**SEGUNDA SECCION**  
**PODER EJECUTIVO**  
**SECRETARIA DE MEDIO AMBIENTE**  
**Y RECURSOS NATURALES**

**RESPUESTA a los comentarios recibidos al Proyecto de Modificación a la Norma Oficial Mexicana NOM-138-SEMARNAT/SS-2003, Límites máximos permisibles de hidrocarburos en suelos y las especificaciones para su caracterización y remediación, para quedar como Norma Oficial Mexicana NOM-138-SEMARNAT/SA1-2008, Límites máximos permisibles de hidrocarburos en suelos y lineamientos para el muestreo y la remediación.**

**APENDICE B, INFORMATIVO  
DIAGRAMA GENERAL DE MUESTREO PARA  
LA CARACTERIZACION DE UN SITIO  
CONTAMINADO**

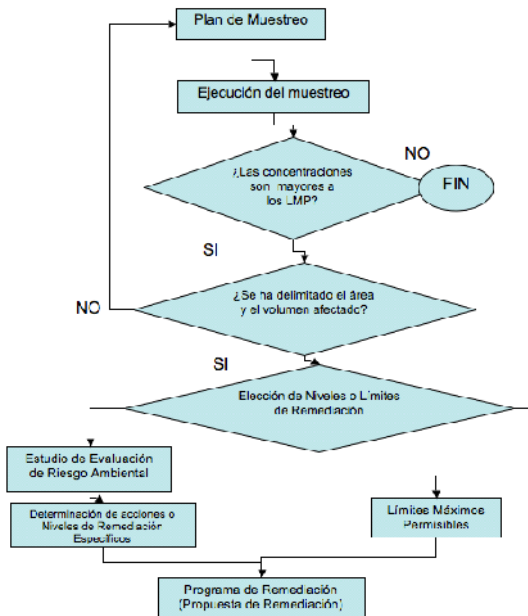
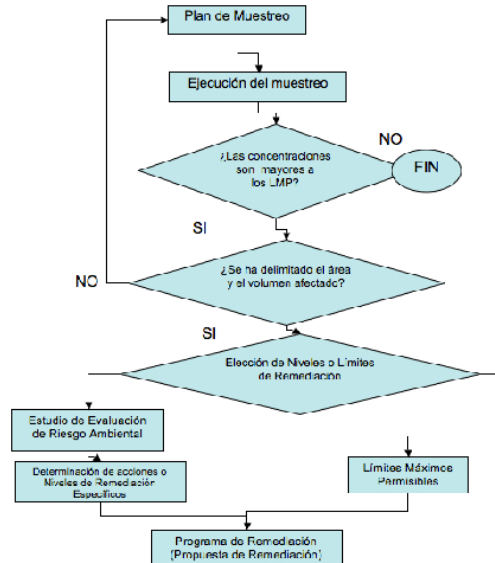
El diagrama se refiere en el título al muestreo para caracterización, pero el muestreo en sí son solamente las dos primeras actividades, todas las demás serían parte de la propuesta de remediación; es necesario revisar el sentido del diagrama.

**PROCEDE PARCIALMENTE**

**PROCEDE**

De la justificación que establece el Promovente, el Grupo de Trabajo determinó declararlo procedente debido a que la propuesta confiere mayor claridad al diagrama, por lo que sustituyó el concepto "¿Se elegirán niveles de remediación?" por "¿Se eligen los niveles de remediación en la nom-138?"; así mismo, se dibujaron mejor los conectores.

Por lo anterior, se modificó parte del diagrama para quedar como sigue:

APÉNDICE B. INFORMATIVO DIAGRAMA GENERAL DE MUESTREO PARA LA CARACTERIZACIÓN DE UN SITIO CONTAMINADO

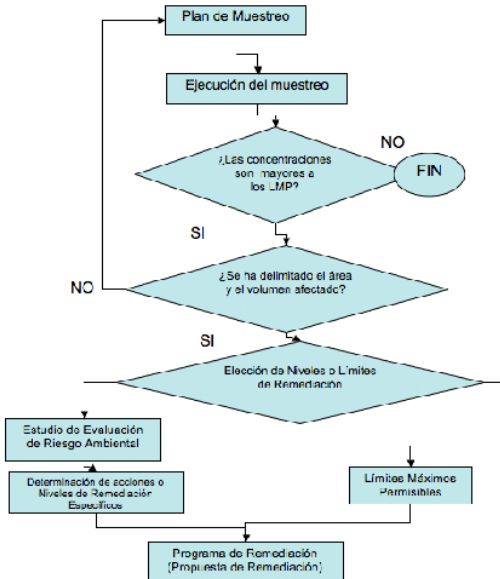
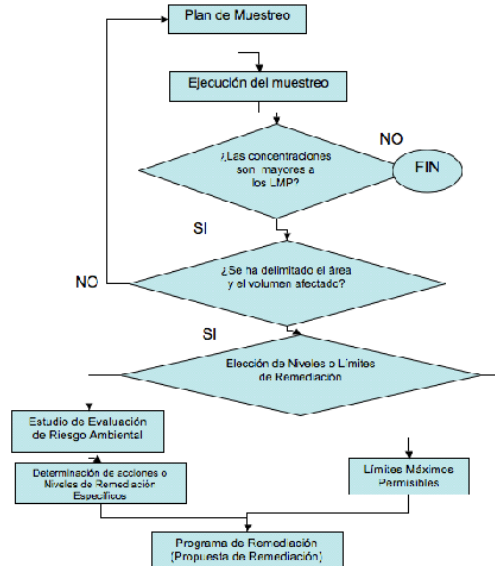
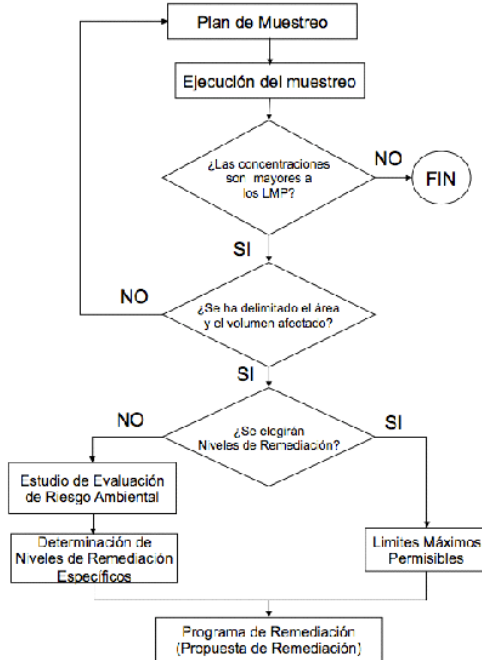
(Modificar la parte inferior del diagrama en la forma siguiente:)

Aclarar la aplicación en el diagrama

**PROCEDE**

Del análisis de la propuesta, el Grupo de Trabajo determinó declarar procedente el comentario, debido a que la frase en el recuadro “¿Se elegirán Niveles o Límites de Remedación?” era confusa por la construcción gramatical, ya que la elección es entre niveles o límites, y no sobre ambos.
